Aditamento ao Estudo de Impacte Ambiental

Elementos solicitados pela Comissão de Avaliação

Processo de Avaliação de Impacte Ambiental do Projeto

Cerâmica Condestável, Lda.

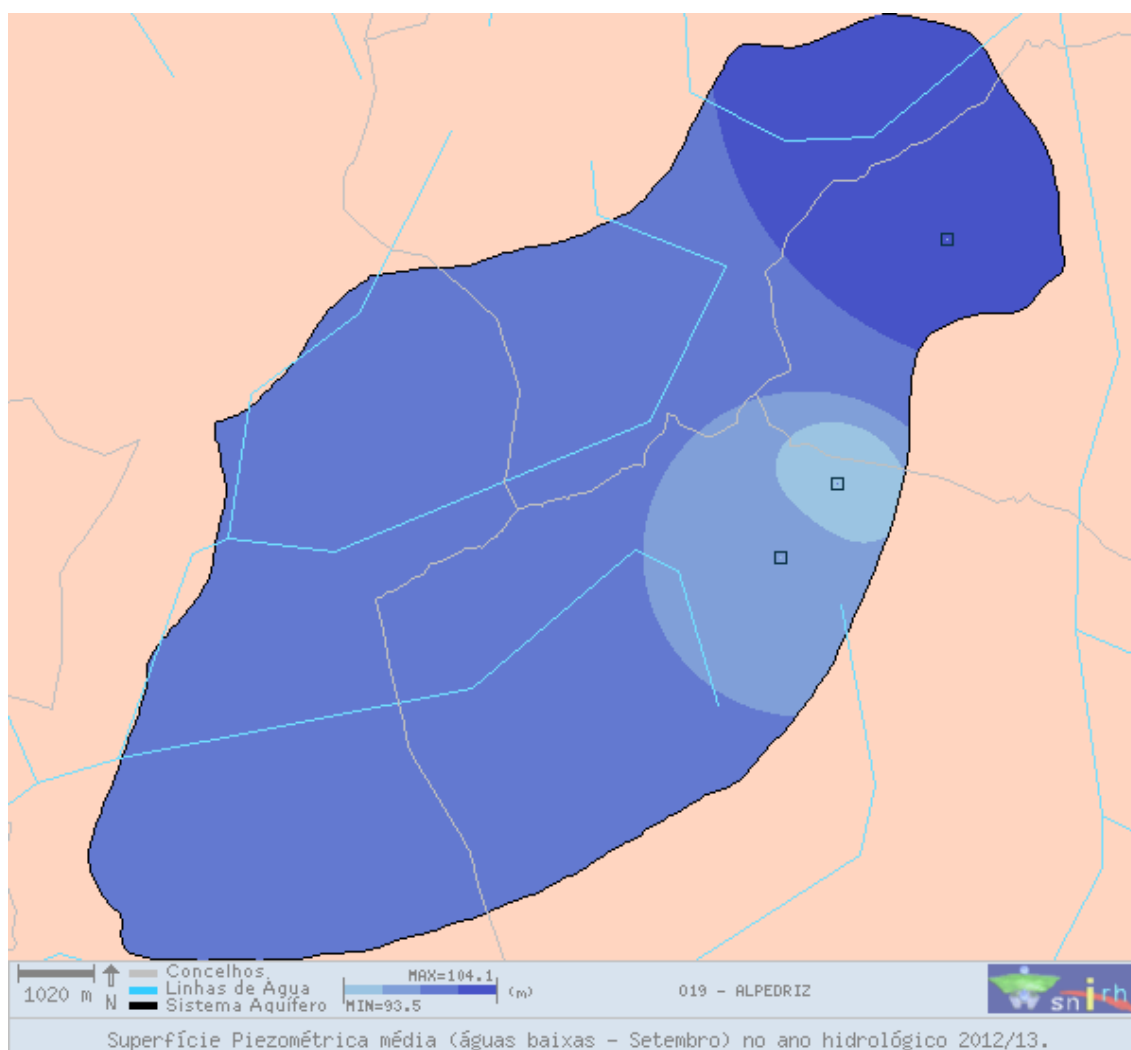
2.15. Deverão ser executados os 2 piezómetros previstos no plano de monitorização, a ser determinado o nível freático.

Os dois piezómetros só serão executados aquando da aprovação do EIA.

Figura n.º8: Extrato da Planta de Ordenamento do PDM de Porto de Mós à escala original 1:25000

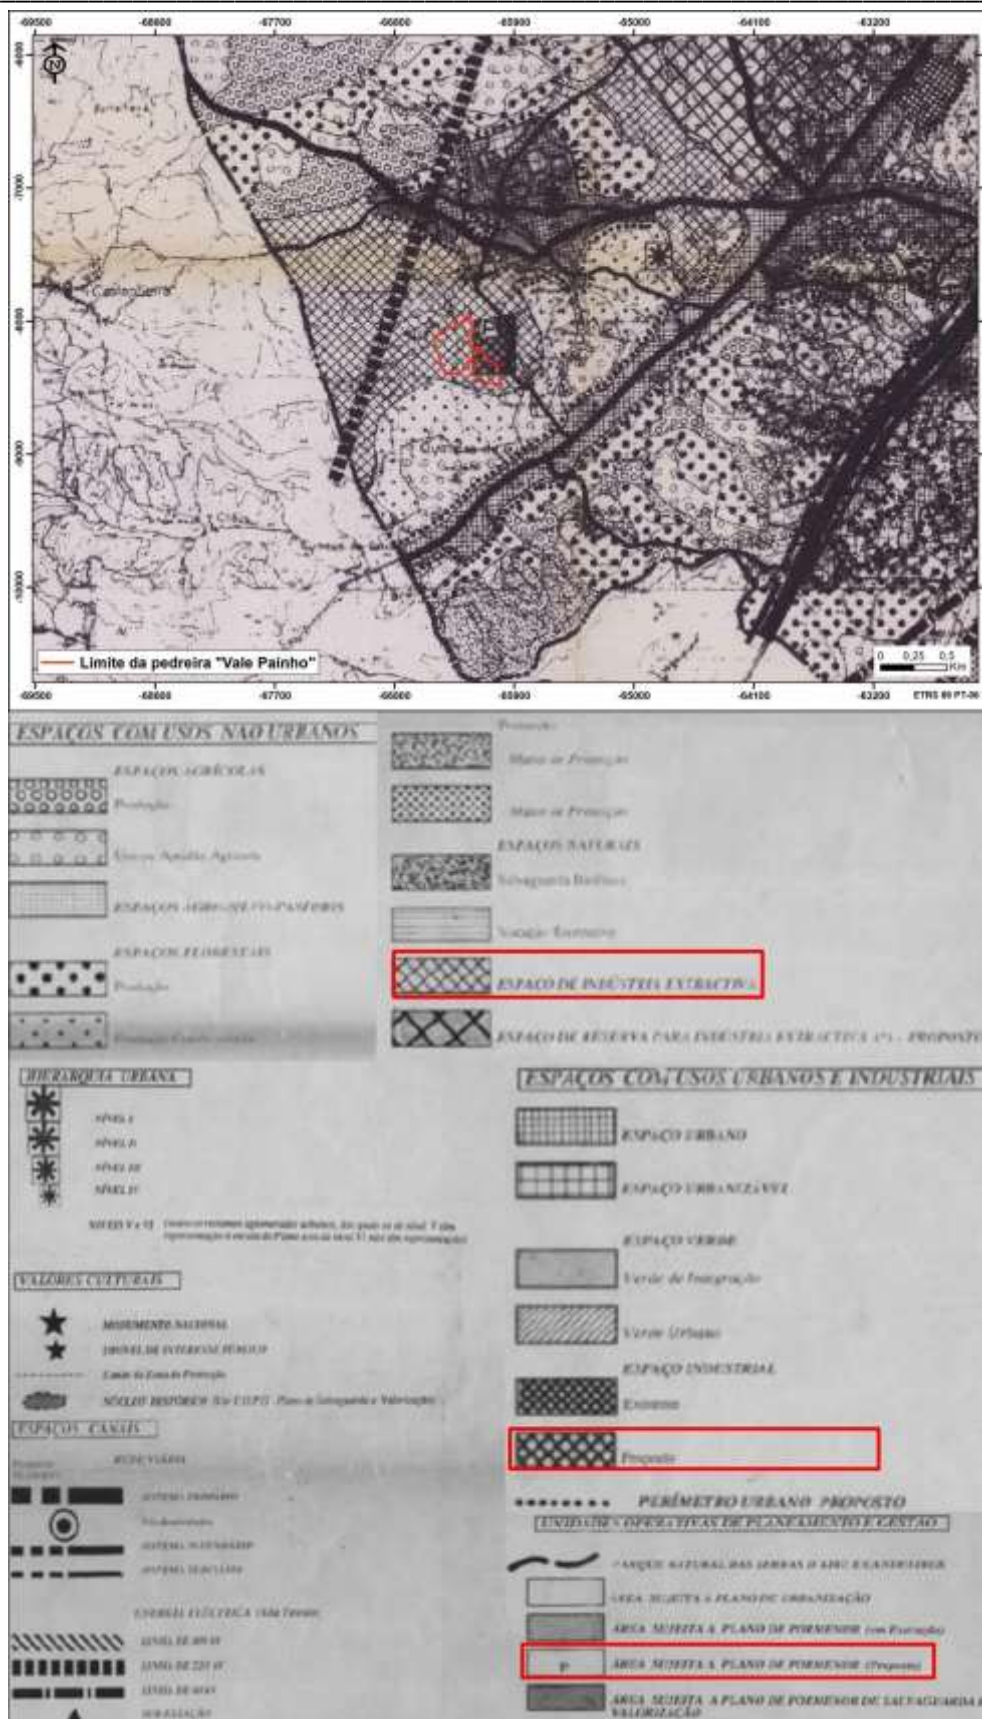
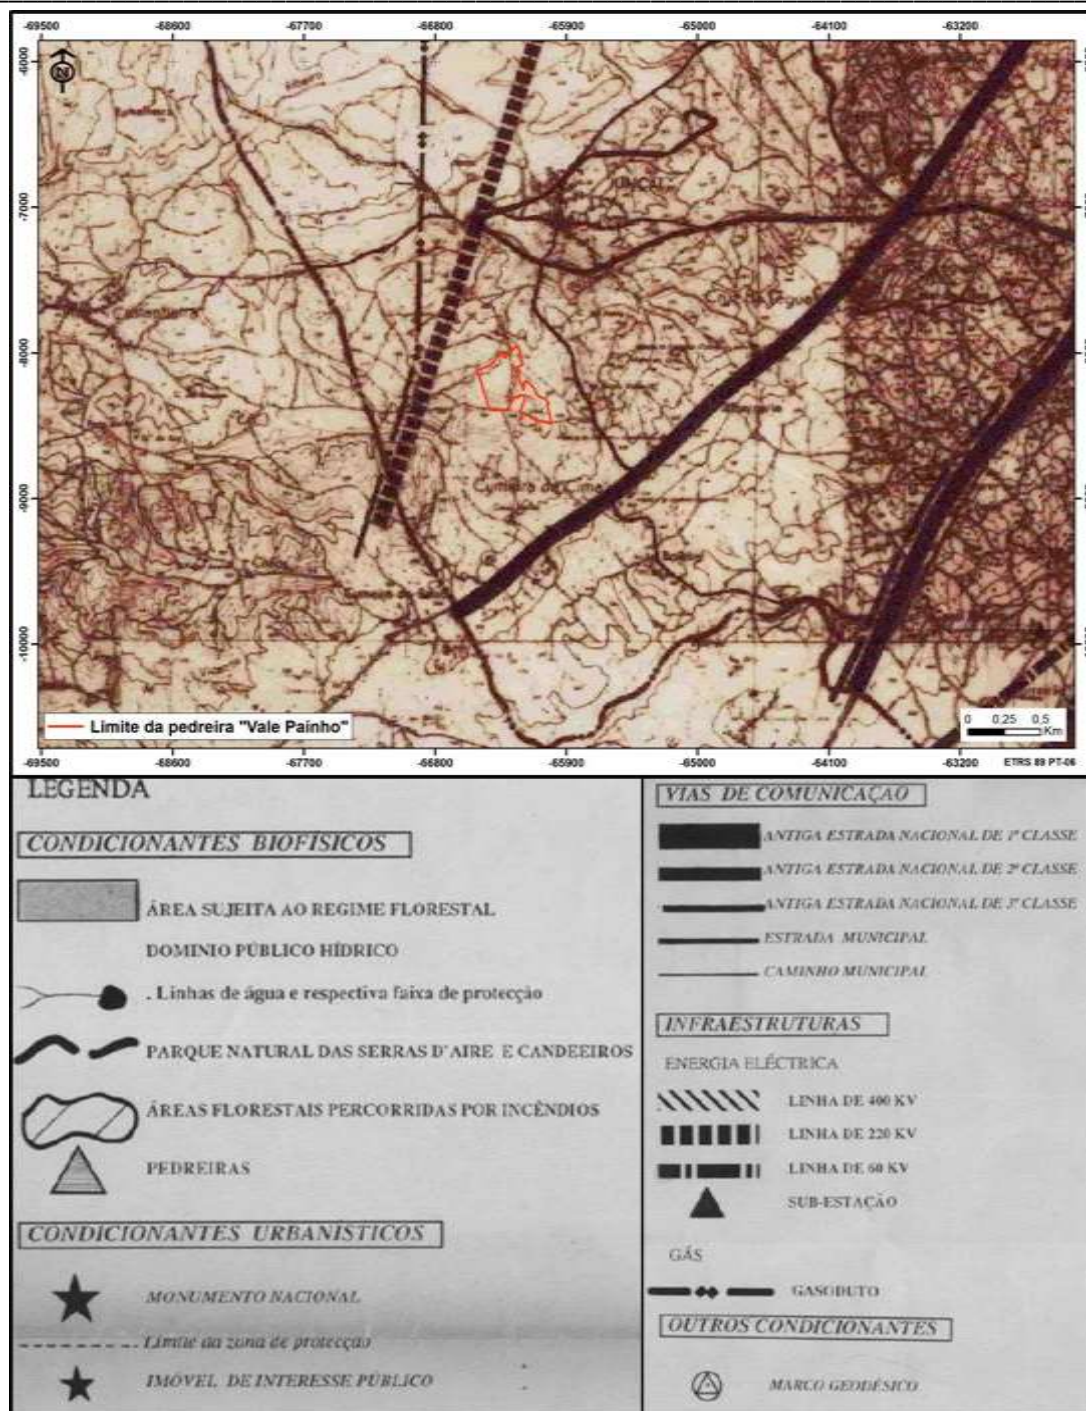
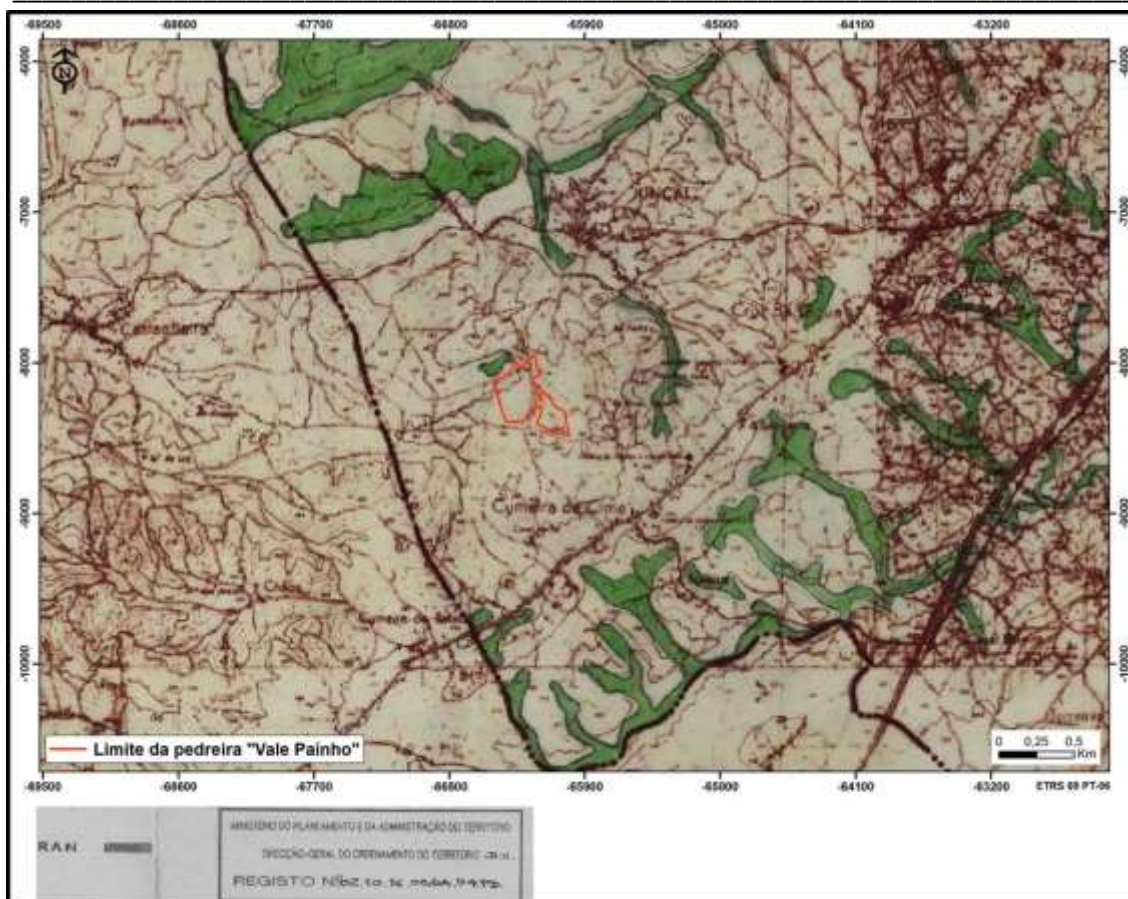
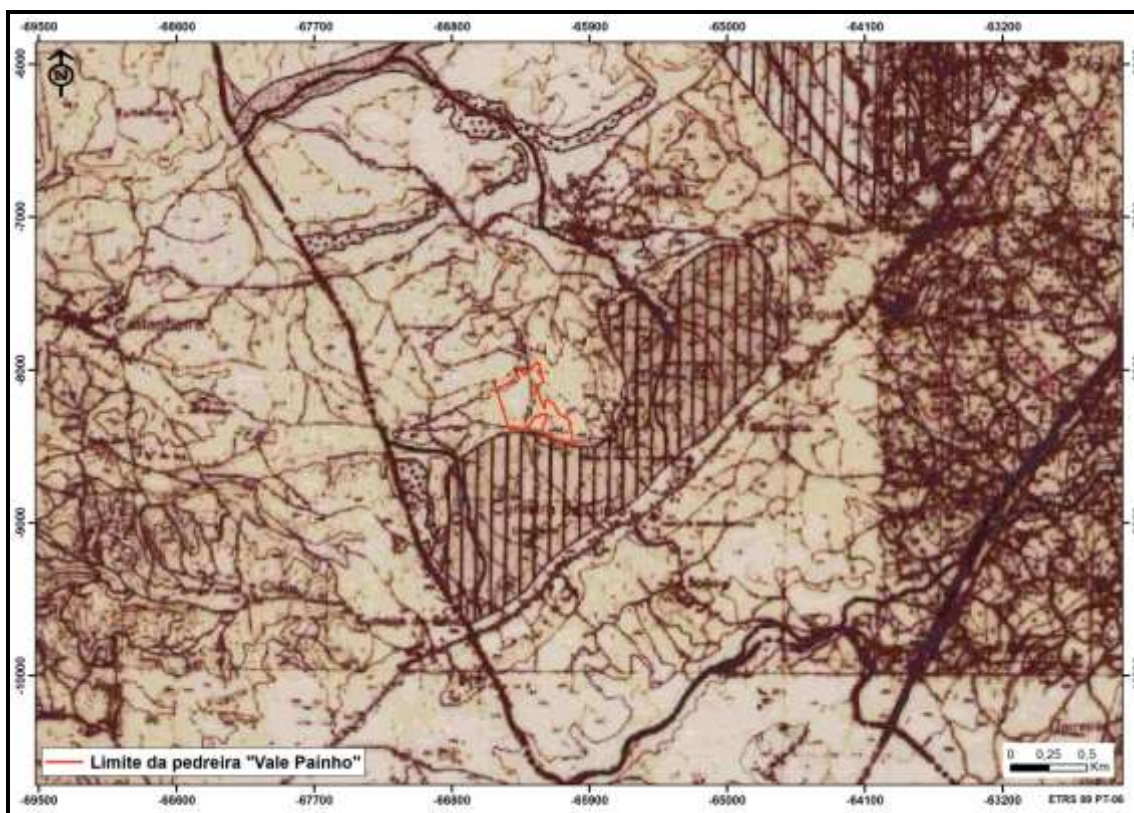
2.29. Apresentar a implementação da área do projeto nas plantas eficazes do PDM de Porto de Mós à escala 1:25 000.
